ARANŻACJA OGÓLNA

QLOC S.A.

REWIZJA:

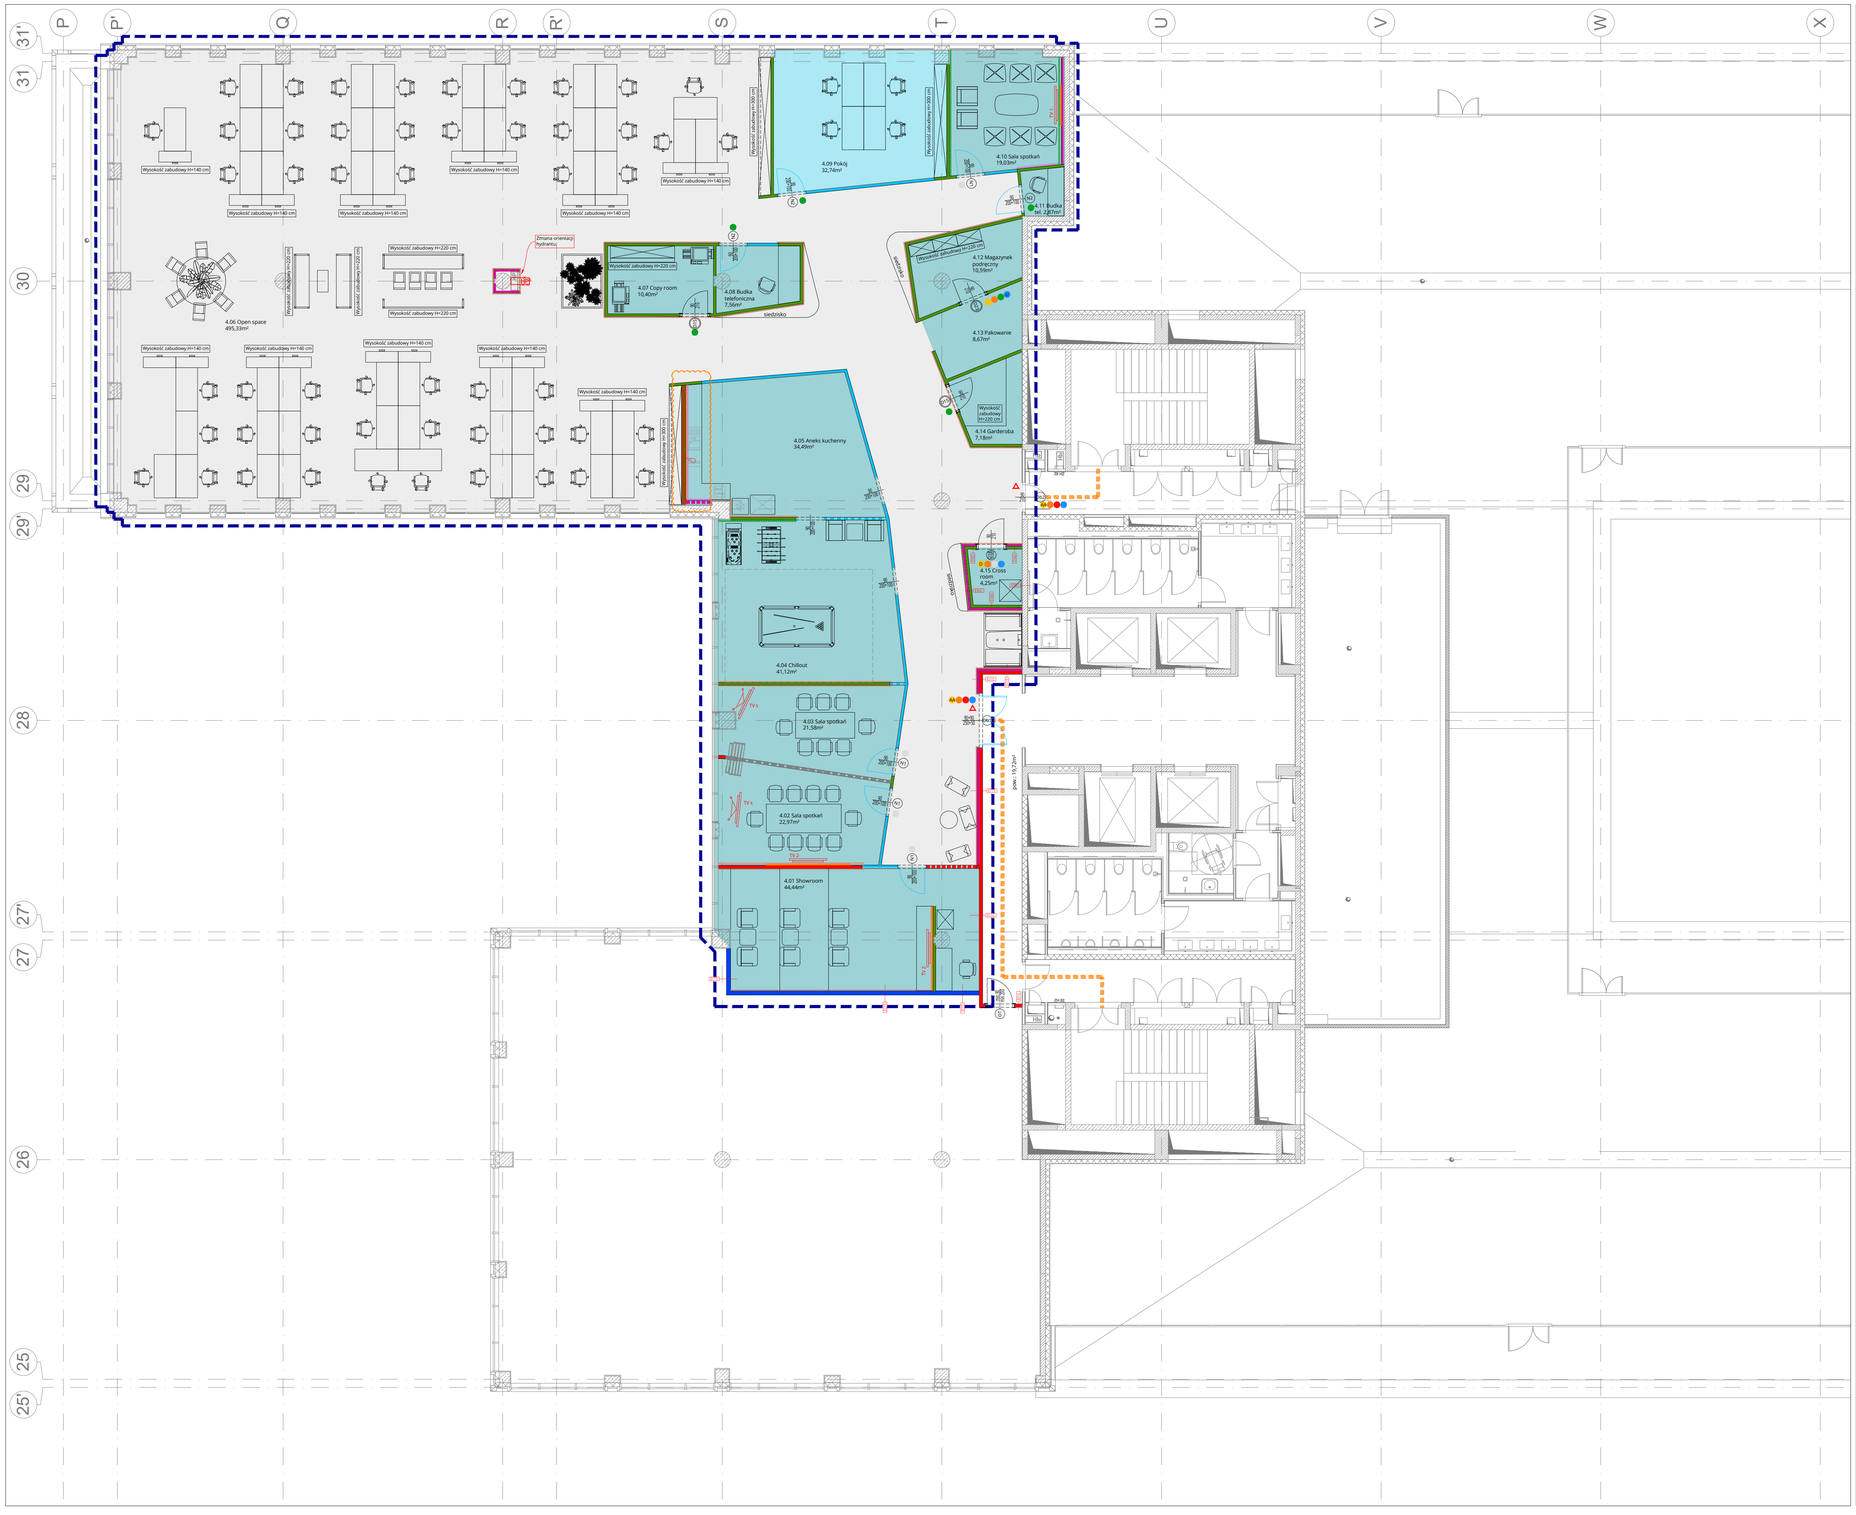
Rewizja/ Revision	Opis Rewizji/Revision Note	Data/ Date
01.	1. Zabudowie podlega łącznikowi do pjaza (1 – kondo ścian, podłóg i sufitów w pomieszczeniach 1.01 do 1.04 z obu stron. Wypełnienie wełną mineralną. 2. Wyrzucenie dodatkowej toalety w pomieszczeniu spoczynku – pom. 1.02. 3. Zmiana wysokości ścianki w pom. 0.02. 4. Wyrzucenie ściąpka elektrycznych Espa w pom. 1.09 i 1.10. 5. Poszerzenie drzwi do p.ev. przy 0.16. 6. Zmiana wymiarów drzwi D1 z 90 cm na 80 cm, wymaganiem ich większe drzwi 270x. 7. Zmiana wysokości drzwi przyłaz – D6, D10a, D11, D12, D13, D14, D15, D16, D17, D18, D19 – na 210cm. 8. Zmiana wysokości drzwi D20. 9. Wyrzucenie dodatkowej przesuwnej w pom. 0.22, 1.12.1. 10. Wyrzucenie dodatkowej ściany wzdłuż wyjścia ewakuacyjnego. 11. Wyrzucenie dodatkowej ściany (7 w pom. 2.7). 12. Wyrzucenie dodatkowych ścian (8) i 5) (8) w pom. 3.01. 13. Zmiana wymiarów drzwi D21 z 90 cm na 80 cm. 14. Zmiana (dodaję) ściąpki trzmaczi w pom. 2.03, 3.23, 2.24, 1.11, 1.17, 1.30. 15. Wyrzucenie nowych ściąpki trzmaczi w pom. 2.01; 2.04 2.05; 2.28, 2.29. 16. Wyrzucenie dodatkowych pozycji pod płytki do nazwisk w pom. 0.04a, 1.04, 1.08. 17. Zmiana grubości ściany grubej 82 (pom. 4.05) na aspekty kablowe. 18. Uszczegółowienie opaskie ścianki (dodaję) płytki – pieczęcie elementów wyposażenia, dodaję grubości – wysokość ściankę. 19. Zmiana wymiarów drzwi D22 z 90 cm na 80 cm. 20. Uszczegółowienie opaskie ścianki (dodaję) płytki – pieczęcie elementów wyposażenia, dodaję grubości – wysokość ściankę. 21. Wyrzucenie dodatkowej ściany w pom. 4.12 (wyrzucję ściąpki) 6, 4.12.2 (ściany) 5, 6, 7, 8, 20, 29, 4.12.1.2 (ściany) 1.	2019 - 09 - 10

02.	1. Wyrzucenie ściąpki w pom. 0.21 i 0.22. 2. Wyrzucenie wysokości ściąpki w pom. 0.17 i 0.22. 3. Zmiana wymiarów drzwi D23 z 90 cm na 80 cm w pom. 0.21, 0.22, 0.24. 4. Zmiana rodzaju opaskie ściankowych w pom. 0.22, 0.22, 0.24. 5. Przesunięcie ściany pomiędzy pom. 3.18 i 3.26, dostosowanie układu sufitu do zmian. 6. Zmiana ścianki w aneksie 08. 7. Zmiana jednej pary drzwi D1 na D1a (szerszy typ drzwi) – drzwi dymoszczelne – pom. 1.01. 8. Zmiana poszczególnych ścian na elementach R.2.2.1 (wyrzucję ściąpki) 8, 4.12.2.4 (sufit). 9. Zmiana ściany opaskę ciankowej (2a na nr rys. A.12.2.4 (sufit). 10. Zmiana wysokości pom. 1.05, 1.06, 1.08. 11. Usunięcie rodzaju sufitu wyższych (wyższości kondycyjnej LT), LD2. 12. Zmiana rodzaju sufitu w pom. 1.01, 1.02, 1.03, 1.04, 1.05. 13. Zmiana 2 par drzwi D2 na D1 – kondycyjnej (24 (ścia) z ościeżnicą). 14. Zmiana drzwi D2 (1 szuka) drzwi lewe na drzwi prawe (ścia) i ościeżnicy. 15. Zmiana długości kondycyjnej ściankowej wraz wykończeniu w częściach wysokich LD2, LD4. 16. Zmiana wysokości drzwi wyższych na powierzchnia na kondycyjnej LD2, LD7, LD2. 17. Zmiana rodzaju sufitu w pom. 1.01. 18. Zmiana rozw pomieszczeń 0.15-0.22, 0.24. 19. Usunięcie drzwi wyższych z ścianą grubej z DB 24 LTR. 20. Zmiana rodzaju płyt w pomieszczeniach łazienek na powierzchni Najmocy. 21. Uszczegółowienie opaskie ścianki (dodaję) płytki – pieczęcie elementów wyposażenia. 22. Usunięcie wysokości wyższy sufitowy w pom. 0.22/0.21.	2019 - 11 - 15

03.	1. Zmiana powierzchni wyższy – dodanie powierzchni na kondycyjnej LD4. 2. Zmiana przebiegu ściąn ceramicznych – pom. 0.22. 3. Zmiana rodzaju ściąn (dodaję) ściąn ceramicznych – na pjazu 12 – kondo ścian, podłóg, sufitów i ości. 4. Przesunięcie pomieszczenia 2.08 (1.5) – kondo ścian, podłóg, sufitów i ości. 5. Wyrzucenie ściąny zawsze instalacji w pom. 0.07. 6. Zmiana wymiarów pomieszczeń w pom. 0.06-0.07, 0.16, 0.18, 0.21, 0.22, 0.24-0.26, 0.32-0.34, 0.36, 0.37, 0.39, 0.40, 0.42, 0.44, 0.46, 0.48, 0.50, 0.52, 0.54, 0.56, 0.58, 0.60, 0.62, 0.64, 0.66, 0.68, 0.70, 0.72, 0.74, 0.76, 0.78, 0.80, 0.82, 0.84, 0.86, 0.88, 0.90, 0.92, 0.94, 0.96, 0.98, 0.100, 0.102, 0.104, 0.106, 0.108, 0.110, 0.112, 0.114, 0.116, 0.118,
